# 建设项目环境影响报告表

项目名称：图们市绿色农业科技孵化基地建设项目

## 图们市绿色农业科技孵化基地建设项目修改说明

## 环境影响报告表技术评估专家评审意见

图1 本项目水平衡示意图 单位t/a

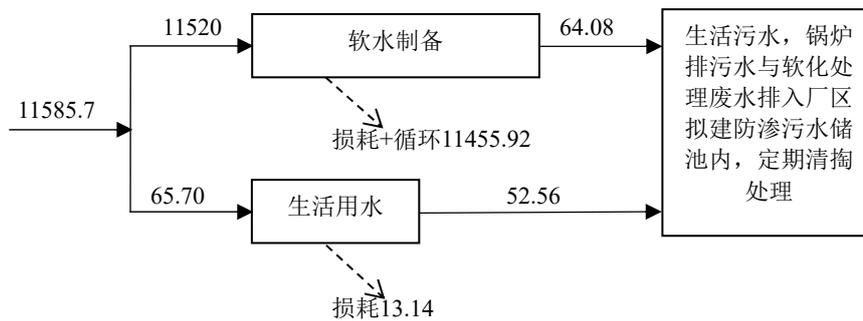
3、复核水平衡分析及水平衡图；包括产品展示中心日常游客量及宿舍常驻人员量、以上人员用排水量、离子交换废水产生量及去向等；复核试压废水排入防渗旱厕可行性；

综上，本项目生活污水产生量为0.144t/d（52.560t/a），锅炉排污水+软化处理废水排水量为0.356t/d（64.080t/a），全部排入防渗污水储池（玻璃钢材质）内，清运频率约为75天，可以满足项目排水需求。
